初回定期事業者検査の実施について

本資料は当社の初回定期事業者検査の実施内容について、加工規則第3条の9及び第3条の10に記載された要求事項、10月18日に当社の初回定期事業者検査について説明した際にコメント頂いた内容に対する当社の解釈を纏め、再度、説明するものである。

図-1 当社の定期事業者検査実施スケジュールイメージ

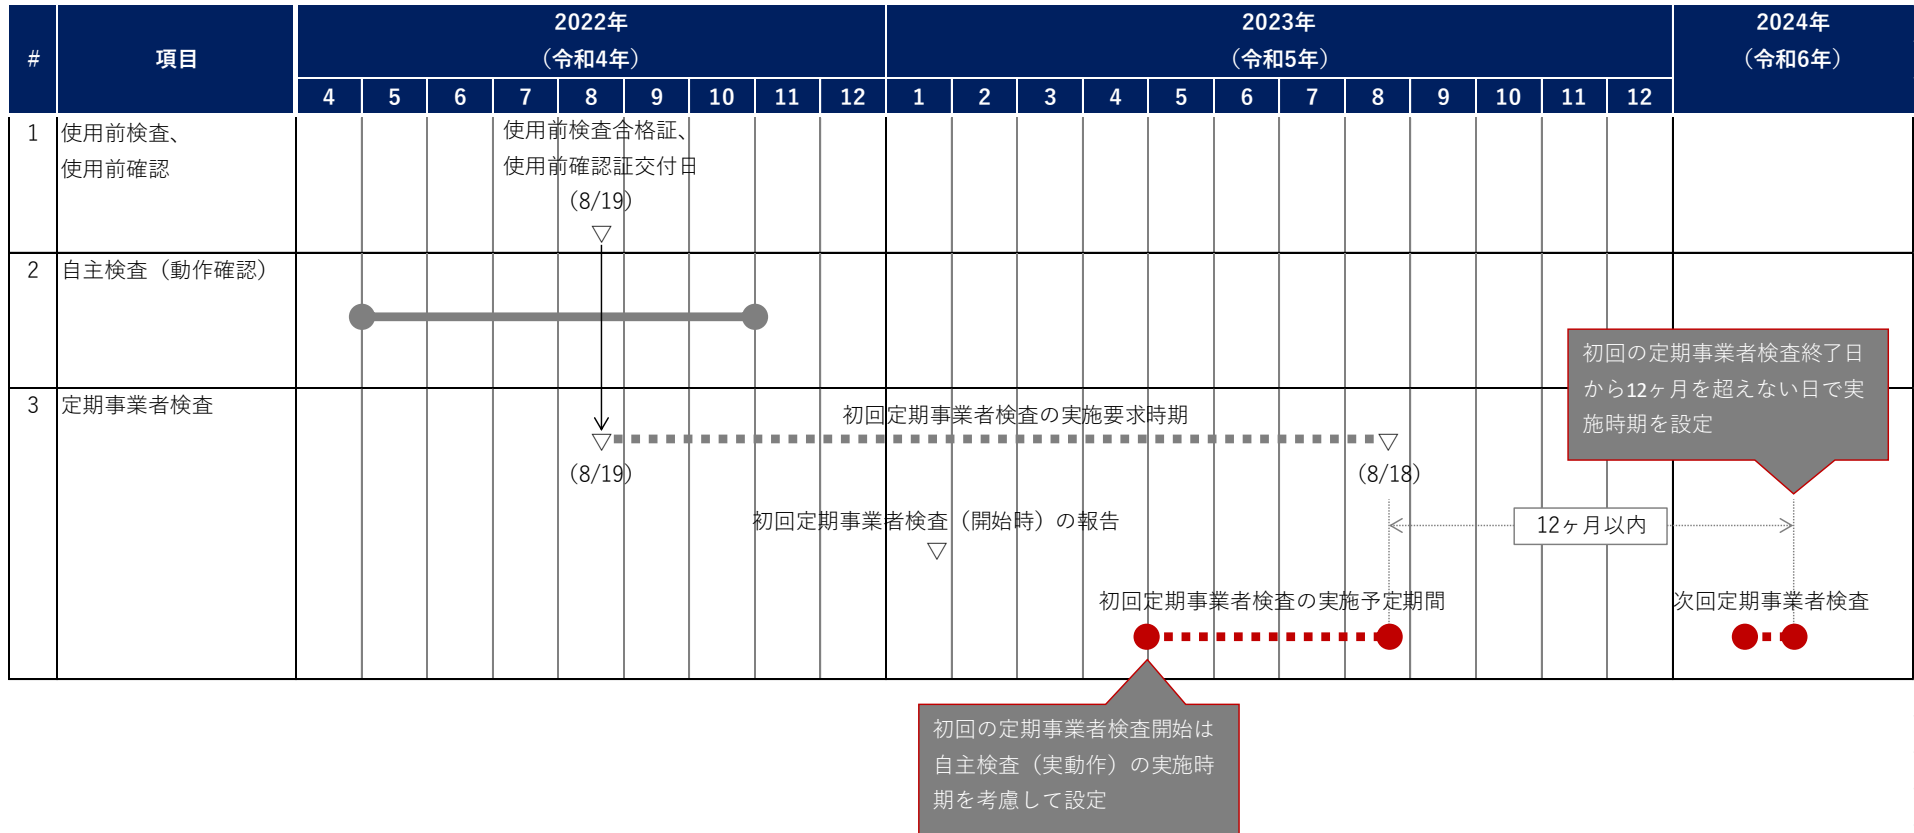
1. 立会検査を実施するものと記録確認によるものを明確にして計画すること。
2. 起算日は使用前検査合格証及び使用前確認証の交付日とするのが良いのではないか。
3. 日常点検で機能確認を実施しているものや他法令に基づき点検が実施されているもの等であっても、定事検の中で結果を確認すべきものは反映すること。
4. 経年変化が生じるものについては、一定間隔のもと定事検の中で確認すべき。
5. 本年5月23日に実施した令和3年度定期事業者検査報告(終了時)面談において指摘した内容については、令和4年度定期事業者検査報告(開始時)に適切に反映すること。

(1) 実施時期 (コメント No.2)

- ① 初回の定期事業者検査は使用前検査合格証及び使用前確認証の交付日(2022年8月19日)を起算日として、12ヶ月以内に実施する。
- ② 初回の定期事業者検査は自主検査(動作確認)の実施日※を考慮としても12ヶ月を超えない期間で実施する。

これを踏まえて計画した定期事業者検査の実施スケジュールイメージを図-1に示す。

すなわち当社の定期事業者検査は、2023年5月から開始し、使用前確認証交付日から12ヶ月を超えない日である2023年8月18日までに完了する計画とする。
